第14回利賀ダム建設事業監理委員会資料

利賀ダム建設事業の事業費について

補足資料

北陸地方整備局 利賀ダム工事事務所

Ⅱ-1 令和6年1月能登半島地震以降の崩落に伴う横坑閉塞方法の見直し（約5億円）

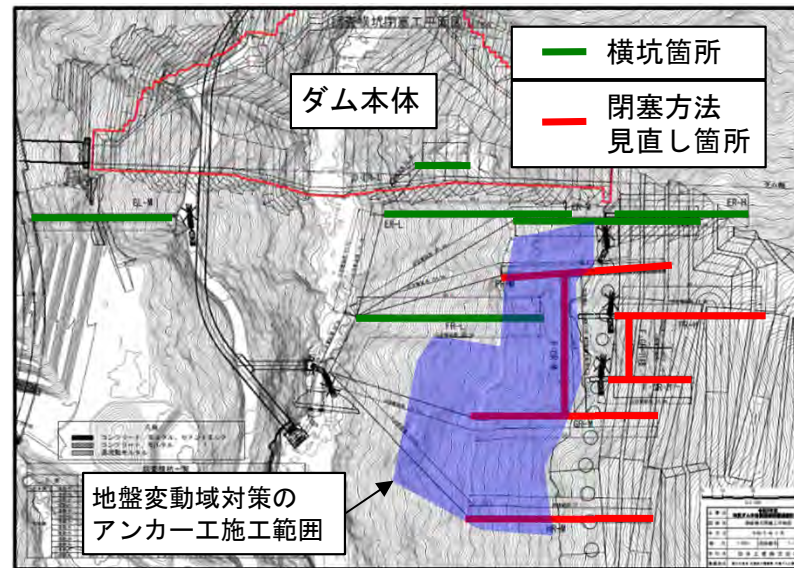
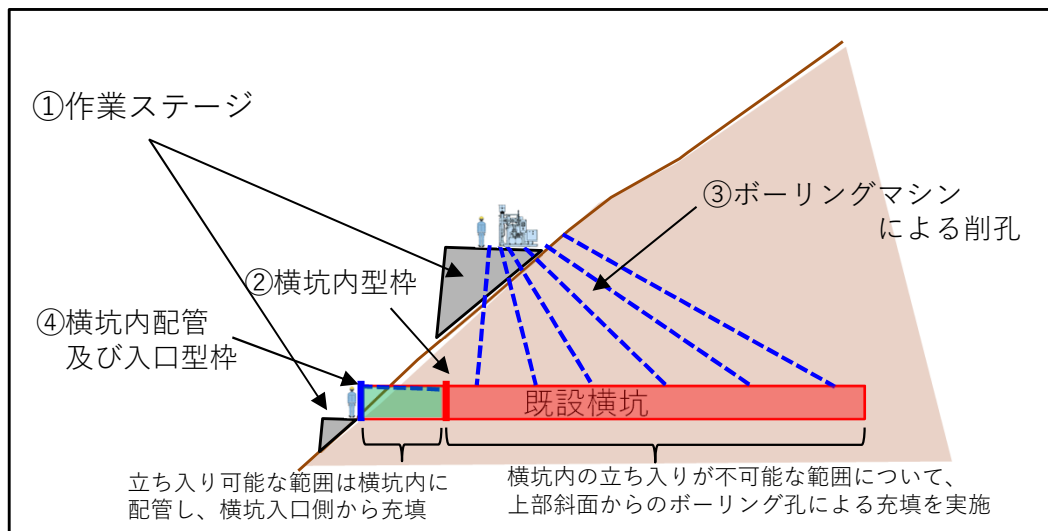
■地盤変動域ブロックの調査横坑は、湛水後の地盤変動域の安定性確保のため閉塞が必要であるが、能登半島地震（R6.1.1）以降、内部で崩落が確認された横坑の閉塞方法については、作業中の安全確保のため、横坑上部の地表面からボーリングマシンを用いる方法への変更が必要となった。

- ①作業ステージの設置
- ②横坑内型枠を設置
- ③横坑内立ち入り不可範囲についてボーリングマシンによる削孔を行い、充填作業を実施。
- ④横坑内立ち入りが可能な範囲に充填管を設置し横坑入口に型枠を設置し、充填作業を実施。

Ⅱ-2 令和7年2月の雪崩に伴う工事用動力計画の変更（約15億円）

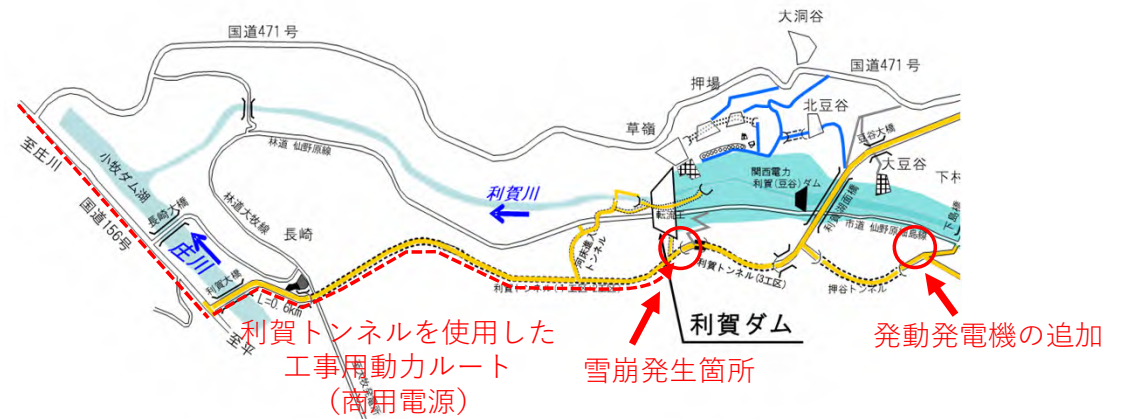
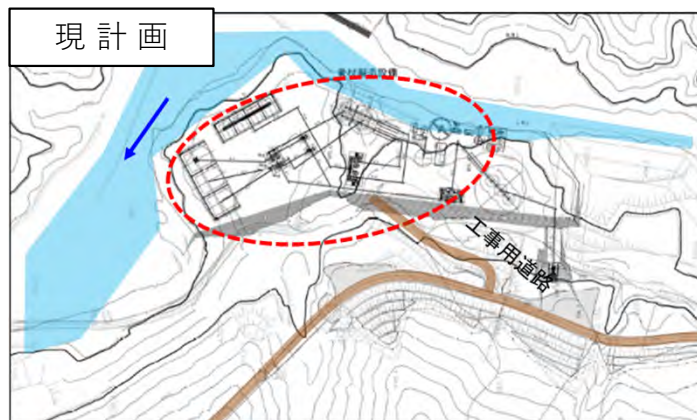
■令和7年2月に発生した利賀トンネル坑口の雪崩による、雪崩除去、被災したトンネル工事用仮設備の復旧、雪崩発生の予防対応等の影響により、トンネル内に設置するダム本体工事用電源の引き込み時期の変更が生じたため、商用電源の給電開始までの間（約8ヶ月）、代替電源（発動発電機）の確保が必要となった。

Ⅲ-1 ダム本体骨材調達方法の見直し（約14億円）

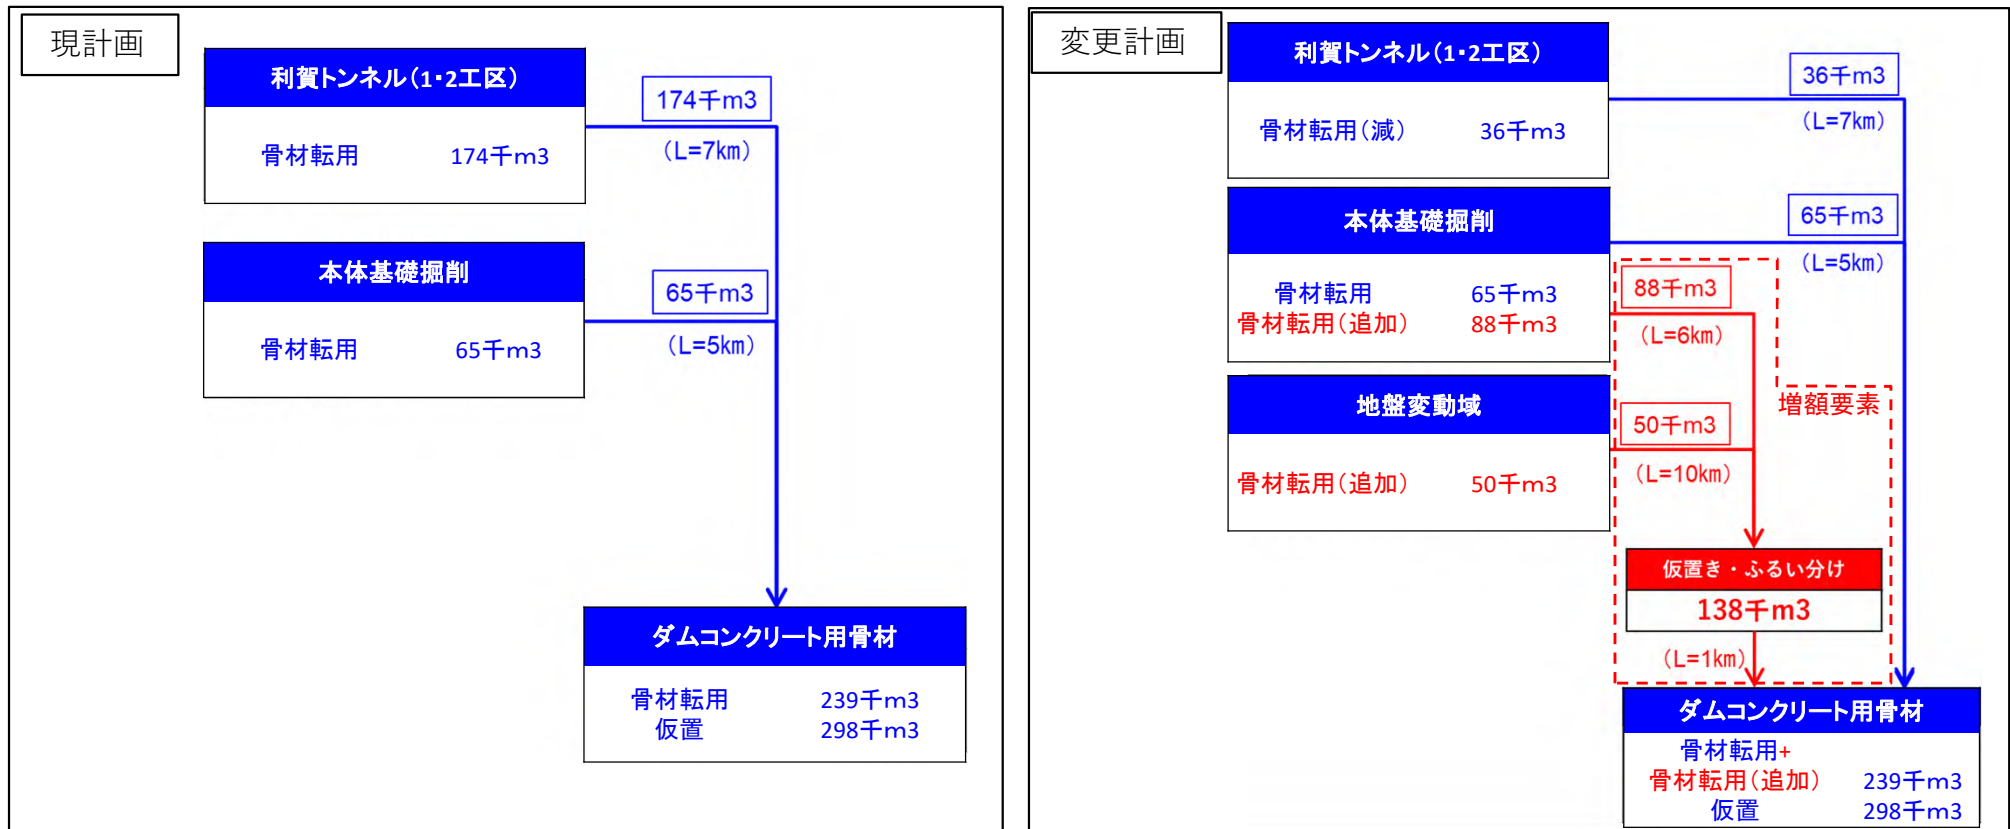
■ダムコンクリート用骨材には利賀トンネルの掘削ズリを活用予定であったが、トンネル地山が想定より所定強度が低かったため活用可能量が減少した。不足分については、ダム本体基礎の掘削ズリ等の活用に変更したが、掘削ズリ等の篩い分けや運搬距離が追加となった。

Ⅲ-2 現地条件の変更等によるダム本体の見直し（約19億円）

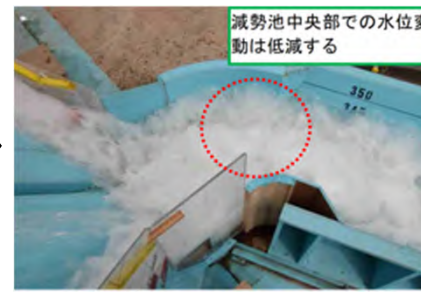
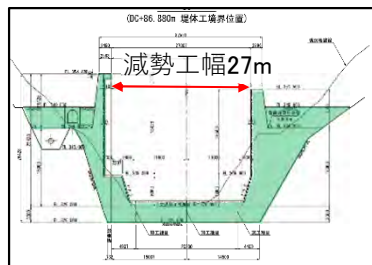
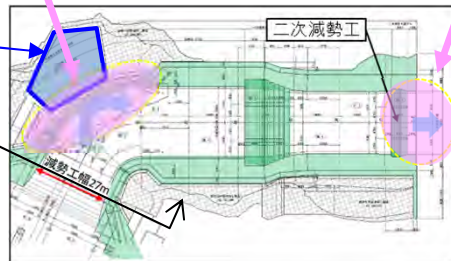
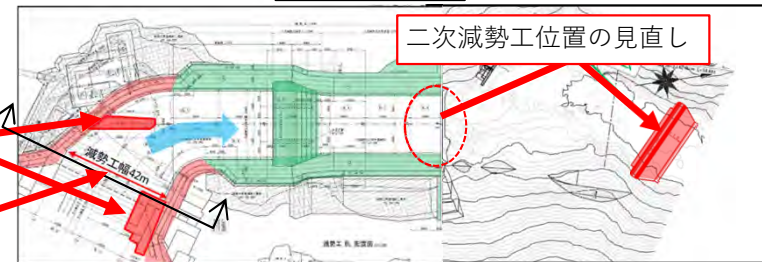
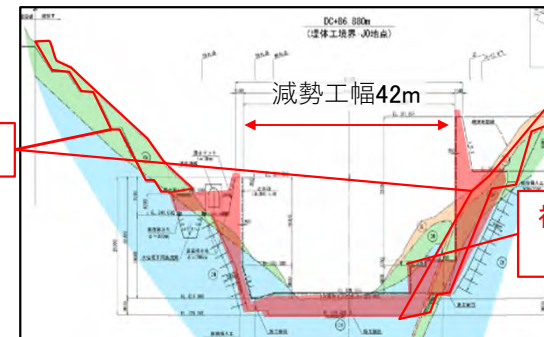
■水理模型実験による減勢工の設計精査の結果、ダムからの放流を安全に流下させるために「減勢工幅の拡大」、「補助構造物の追加」、「二次減勢工位置の変更（下流に移動）」が必要となり、ダム本体及び減勢工の構造を見直した。

左岸壁沿いの水面上昇により越流が生じることが判明し、左岸背面放流バルブ室が冠水するなど悪影響が生じる

減勢工下流での流速低減が出来ない事が判明し、河床や河岸の洗掘等が生じ減勢工や堤体の安定性に悪影響が生じる

減勢工幅の見直し及び補助構造物の追加により、水位変動の低減を確認

二次減勢工を下流に移動させることで、減勢工下流で流速の低減を確認

補助構造物の追加

減勢工幅の見直し

補助構造物等の追加による
コンクリート量増

Ⅲ-3 押場貯水池斜面对策工の工法見直し（約189億円）

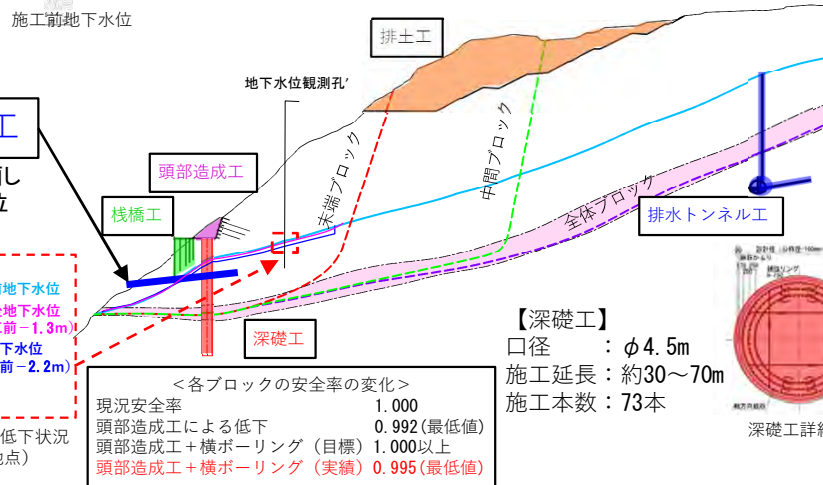
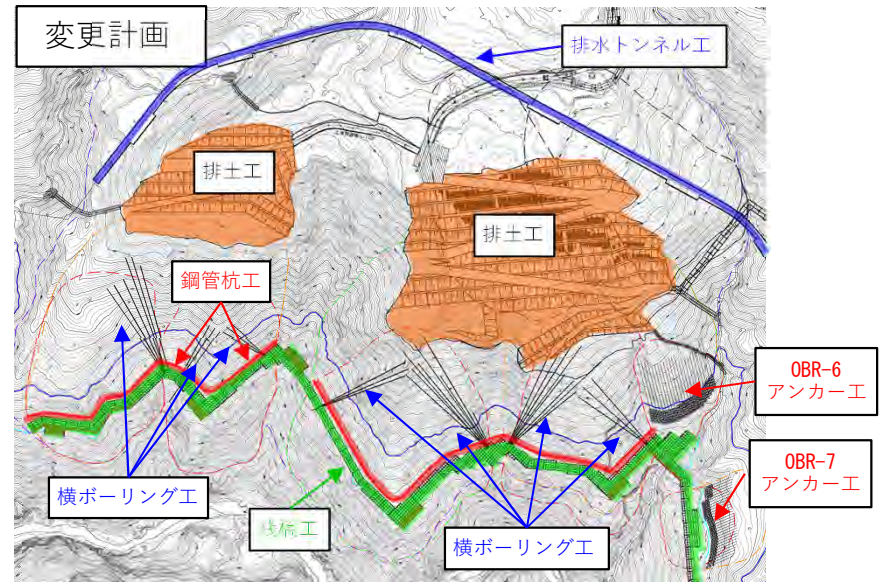
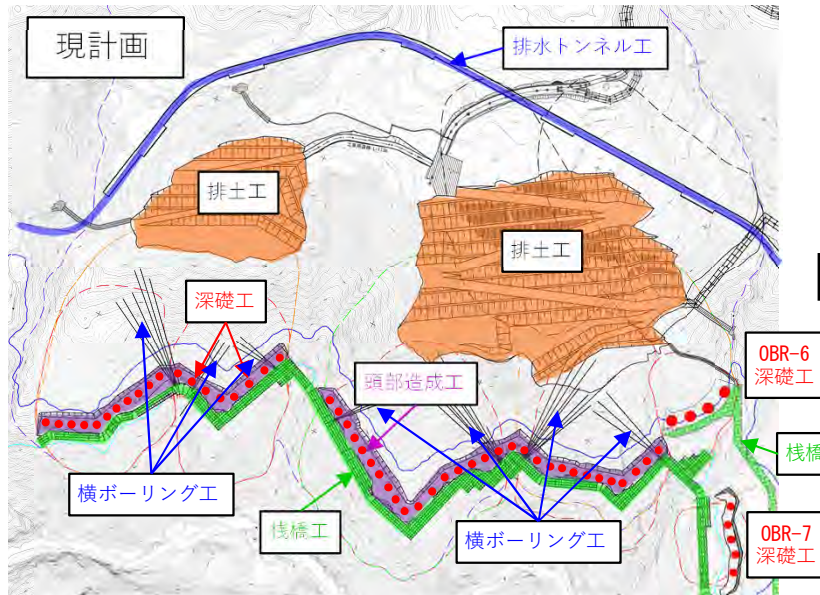
■押場貯水池斜面对策工の抑止工（深礎工）については、当初、地すべりブロック内の地下水位を横ボーリング工により強制低下後に施工する計画であったが、横ボーリング工施工の結果、想定する地下水位まで低下しなかったことから、低下しない地下水位のまま施工が可能な回転切削圧入工法による鋼管杭工への変更（約200億円増額）が必要となった。

■OBR-6、OBR-7については、すべり面形状、ブロックの規模の見直しにより、深礎工からアンカー工に見直しを行い、深礎工の施工に必要であった栈橋工についても省略しコスト縮減（約11億円縮減）を図った。

【地山分類・トンネル支保パターンの変更】

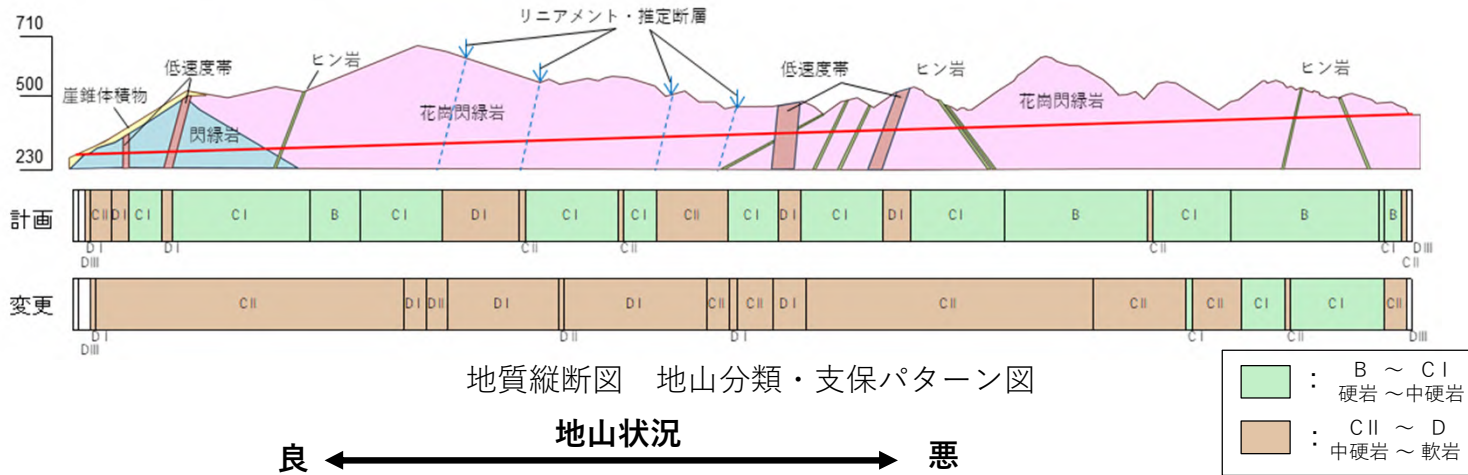
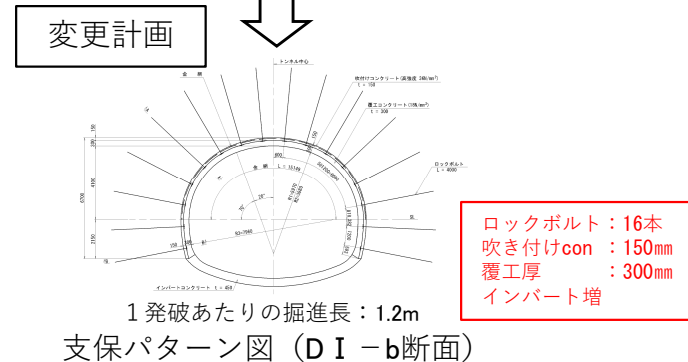
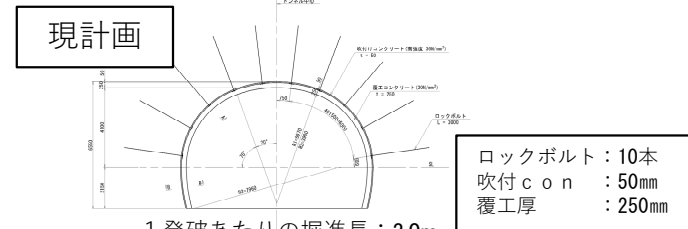
■利賀トンネルの地質精査の結果、地山分類の変更及びトンネル支保パターンの見直しが必要となった。
 ■令和6年5月に発生した施工中の利賀トンネル近くの水道水源の水量減少による影響対策として、応急の給水対応や代替水源等の確保が必要となった。

岩区分	B	C I	C II-b	D I -b	D II	D III	坑門工	計
現計画	1388.7	2,491.2	445.60	572.70	0	45.9	18.6	4962.7
変更計画	0	538.8	3,118.1	1,121.90	119.4	45.9	18.6	4962.7

Ⅲ-5 特殊補償への対応による見直し (約34億円)

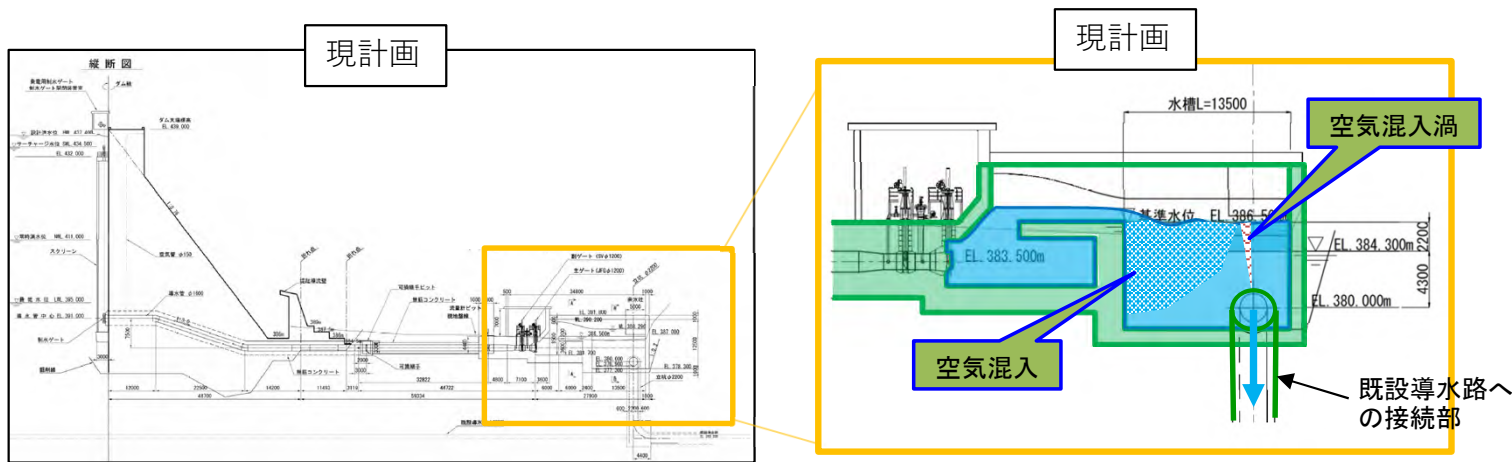
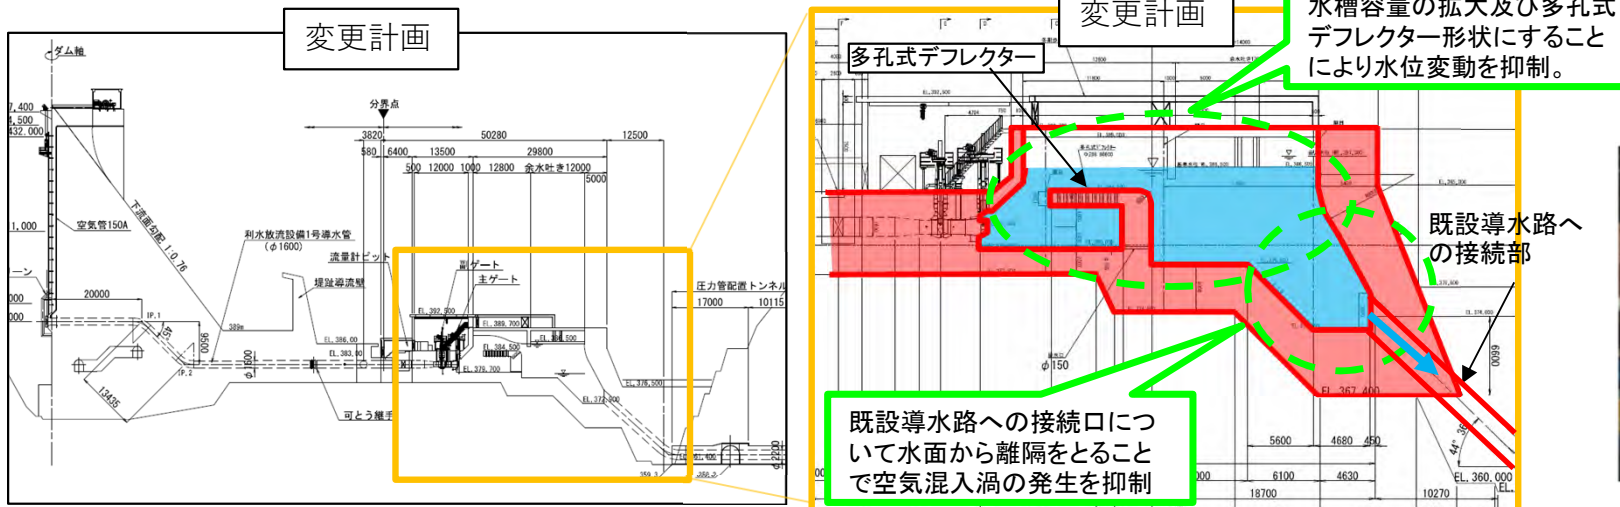
■ 関西電力大牧発電所の機能補償としてダム下流に整備する減圧水槽について、当初設計による水理模型実験結果を関西電力と協議した結果、実験で判明した水槽内の波立ちや導水時の空気混入による発電機への負荷を解消する必要が生じたため、減圧水槽の構造を一部見直した。

水理模型実験において、水中混入空気が導水路内へ流下すること、水槽内の水面の波立ちが大きく(20cm~30cm)なることが確認され、水槽拡大の必要が生じた

水槽拡大及び既設導水路との繋ぎ込み形状等を見直し

【対策事例】

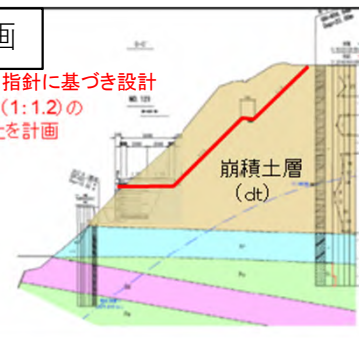
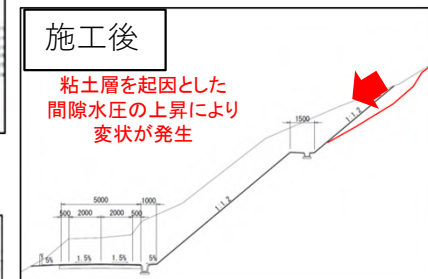
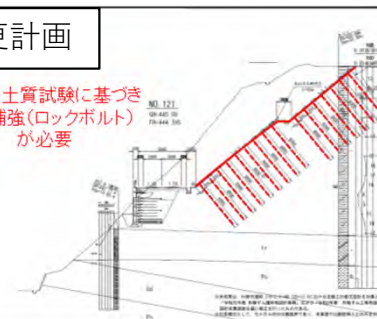
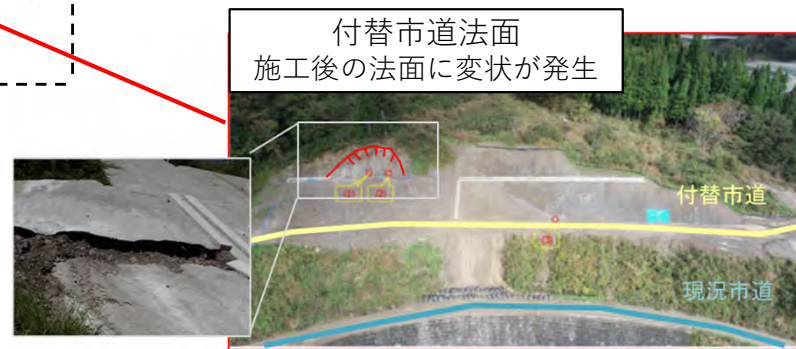
■付替市道や工事用道路の切土法面において、施工中及び施工後に発生した法面崩落等に対応するため、ロックボルト等の斜面安定のための補助工法が必要となった。

粘土層を起因とした
間隙水圧の上昇により
変状が発生

追加の土質試験に基づき
切土補強(ロックボルト)
が必要

①地盤変動域の対策工の見直し 約10億円減

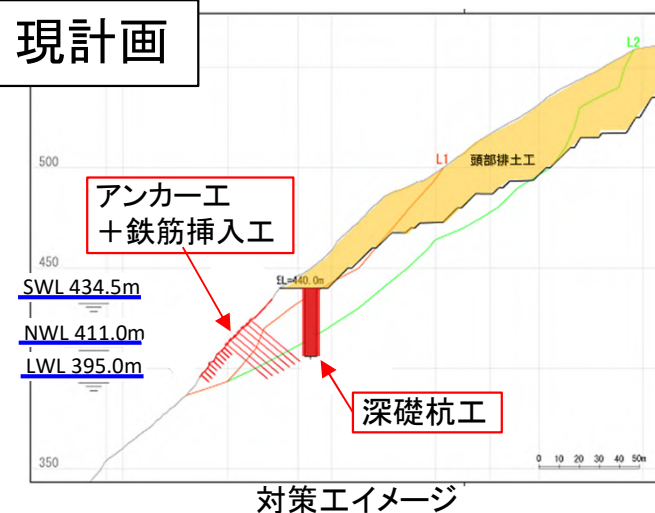
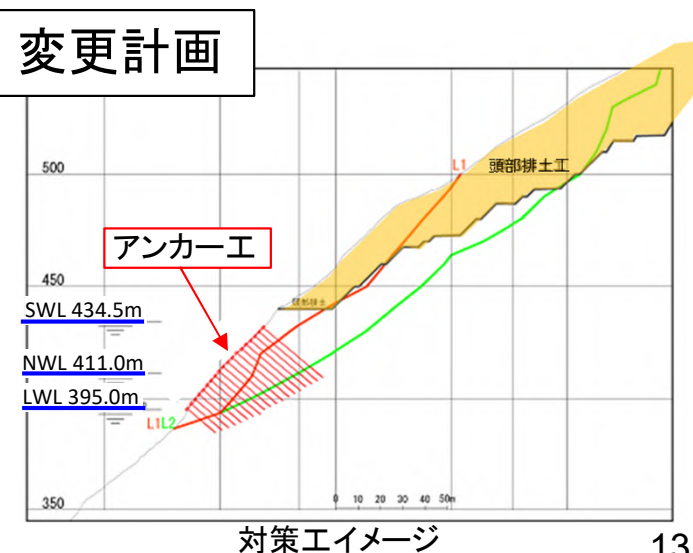
- 地盤変動域の対策工については、必要抑止力が大きいことから「頭部排土+抑止工」を基本に計画。
- 抑止工については、水中部アンカー工の維持管理に課題があることから「深礎工」+「アンカー工」を採用し、常時満水位(EL411.0m)以下については、吹付法面工、鉄筋挿入工を計画。

- 地盤変動域の対策工については、水中部アンカー工の維持管理(目視点検)に最新の水中ドローンを活用することにより、安全かつ効率的に点検が可能となることを確認。斜面对策をアンカー工に変更することでコスト縮減を図った。

- 水中部アンカー工の点検について、最新の水中ドローン(高解像度カメラ)とLED照明等により、水深15m以上でも詳細な映像取得が可能となることを確認
- 最新の水中ドローンの活用により頭部目視点検が容易となることから、管理方法等総合的に検討した結果、「アンカー工のみ」へ工法変更することで、安定性とコスト縮減が図れることが判明。

②押場地区斜面の対策工の見直し(OBR-6,7の工法変更) 約11億円減

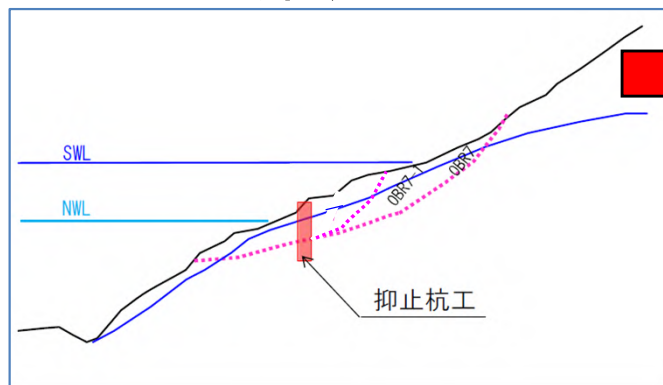
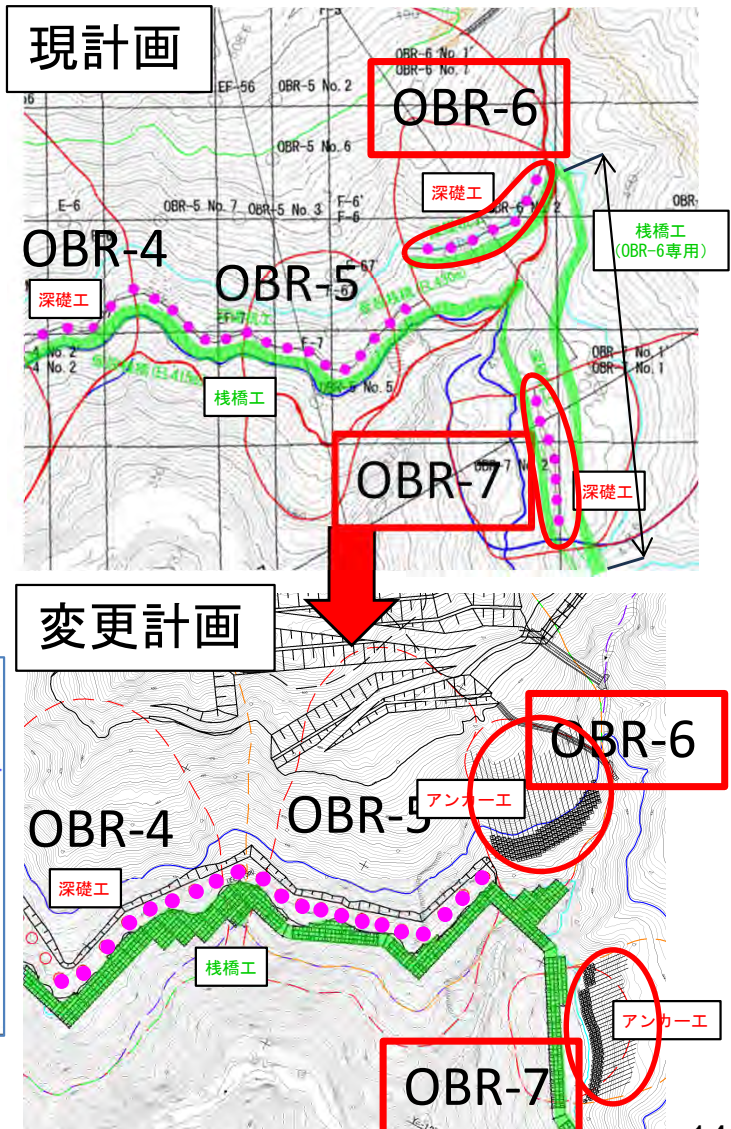
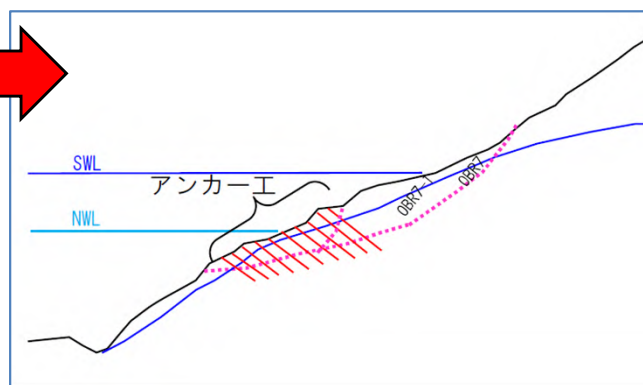
押場地区の抑止工について、現計画では全て「深礎工」としていた。その後の測量・地質調査の結果を踏まえて詳細設計を行った結果、すべり面の形状やブロック規模が見直され、OBR-6及びOBR-7については「アンカー工」に変更し面的に滑動力を押さえた方が効果的であることから、深礎工からアンカー工へ工法変更することとした。

また、OBR-6については、深礎工の場合、OBR-4,5と施工基面の標高が異なるため専用の栈橋が必要であったが、アンカー工の場合はOBR-4,5ブロック施工用の栈橋から延伸して施工することができるため、栈橋を省略した。
